新規制基準適合性審査申請

重大事故等対処施設

<(8)重大事故対策>

令和元年8月2日

### 高圧・低圧注水機能喪失(TQUV)

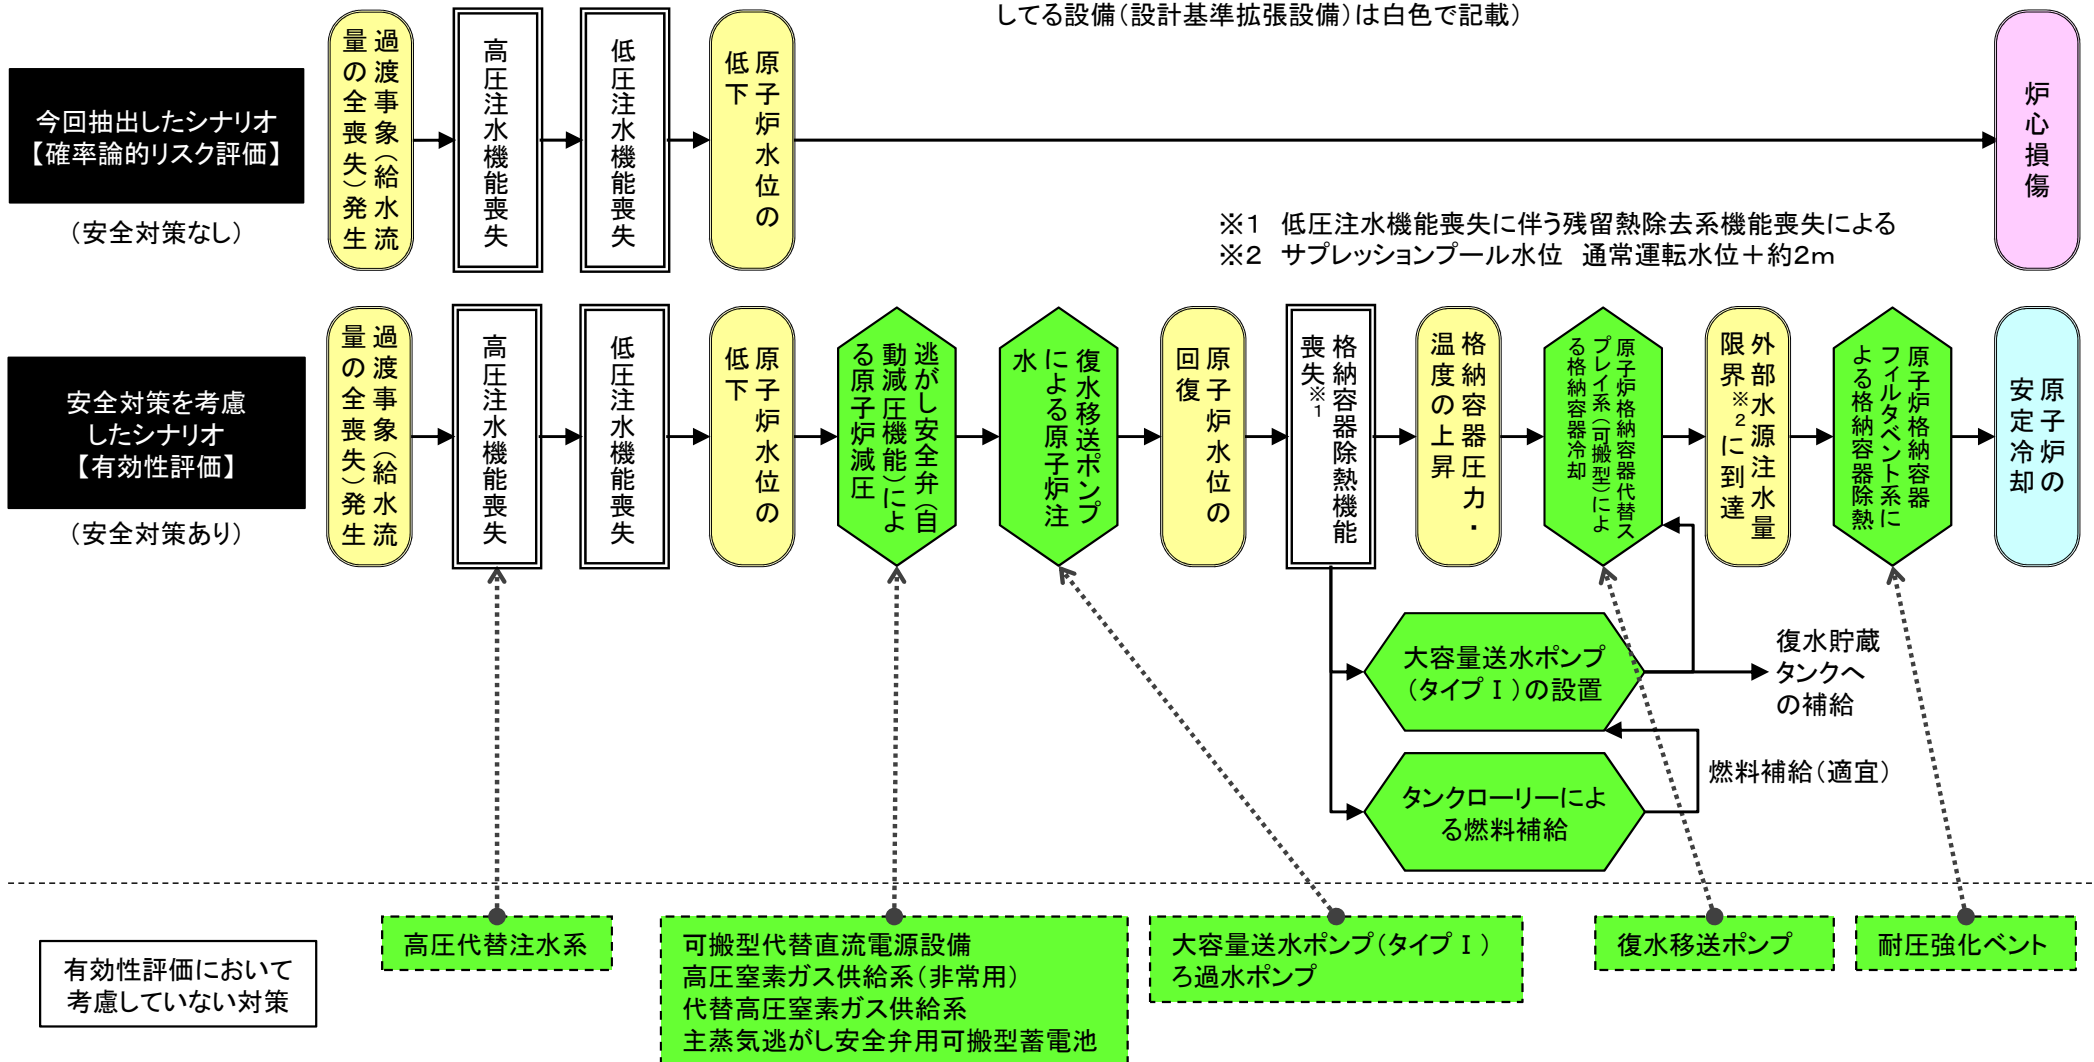
- 各事故シーケンスの説明においては、安全対策なしのPRA上のシナリオと安全対策ありの有効性評価のシナリオを対比させるような形での説明をしていただきたい。【今村委員】
- 重大事故対策を実施する上で必要な要員については、最終的な結果だけではなく、その積み上げ根拠も示していただきたい。【今村委員, 兼本委員, 首藤委員】

- 安全対策を考慮していないPRA上のシナリオと安全対策を考慮した有効性評価のシナリオについて、第17回安全性検討会にてご説明した以下の4つの事故シーケンスについて次ページ以降に示す。
  - 高圧・低圧注水機能喪失(TQUV)
  - 全交流動力電源喪失+逃がし安全弁開固着(TBP)
  - 崩壊熱除去機能喪失(取水機能が喪失した場合)(TW)
  - 原子炉停止機能喪失(TC)
- また、事象発生から事象収束までのタイムライン及び必要な要員の人数について次ページ以降に示す。

#### 重要事故シーケンス「過渡事象＋高圧注水失敗＋低圧ECCS失敗」
